Ministero della Transizione Ecologica

Parere n. 95 del 17 maggio 2021

Progetto:	<p>Procedura di valutazione d'impatto ambientale ai sensi dell'art. 23 del D.Lgs 152/2006 e ss.mm.ii.</p> <p>Progetto di un impianto eolico composto da 15 turbine della potenza 4,2 MW ciascuna, per una potenza complessiva di 50,4 MW, ubicato nel territorio comunale di Bitti (NU) e Buddusò (SS) in località Mamone.</p> <p>ID_VIP: 5581</p>
Proponente:	<p>WPD Piano d'Ertilia S.r.l.</p>

Figura 2 – Distribuzione dei WTG in progetto rispetto ad impianti mini-eolico in esercizio

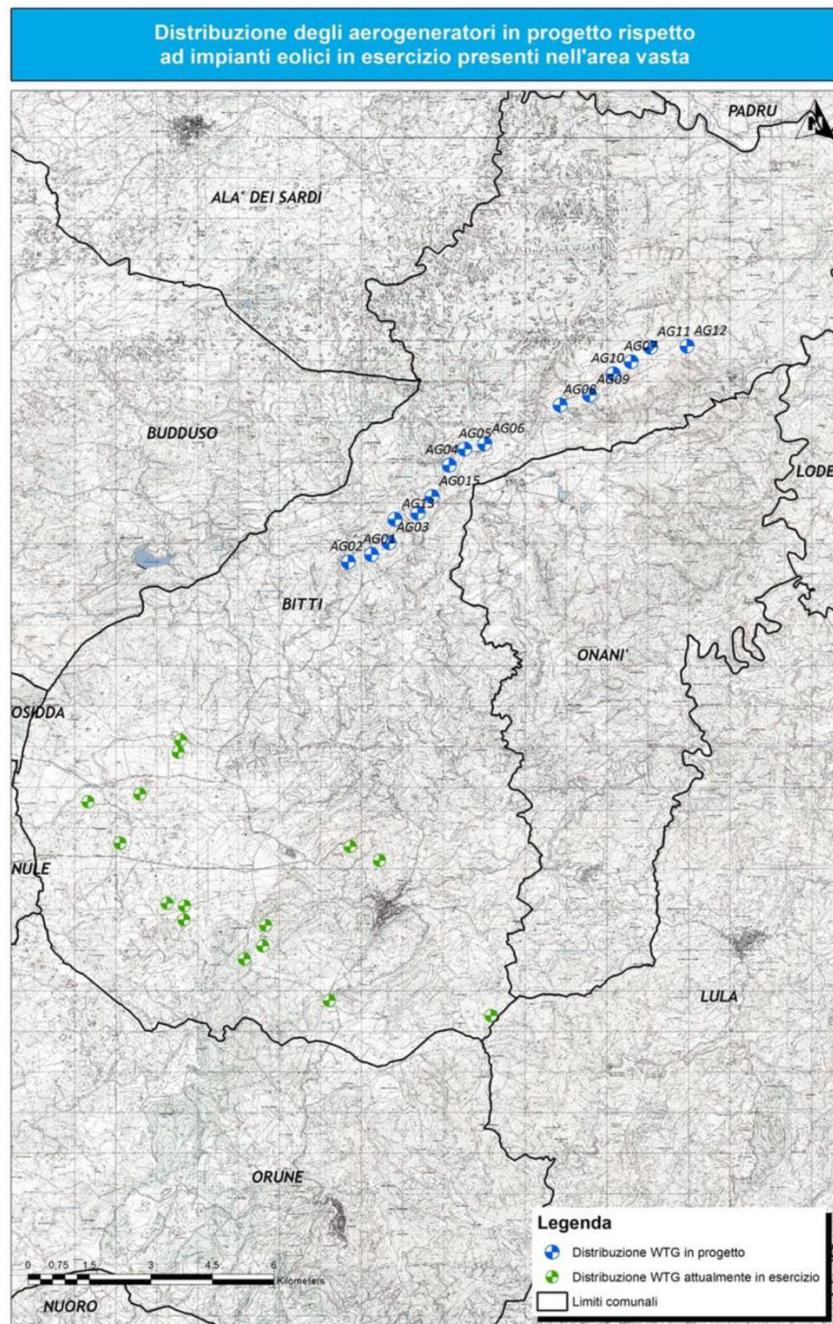
- Il proponente rileva che “nell’area interessata dal parco eolico in progetto sono già presenti diversi aerogeneratori di piccola/media taglia (< 1MW)” (Rif. Elaborato “RELAZIONE DI ANALISI DEGLI IMPATTI VISIVI CUMULATIVI DEL PROGETTO” codice WPD-B-RA12).

- In accordo alle ipotesi descritte nell’elaborato WPD-B-RA12, il proponente ha individuato n. 4 impianti eolici oggi in esercizio in grado di esercitare effetti cumulativi rispetto all’impianto in progetto (Tabella 1) e n. 16 aerogeneratori minieolici la cui altezza al tip è stata stimata in circa 40m dal piano di campagna
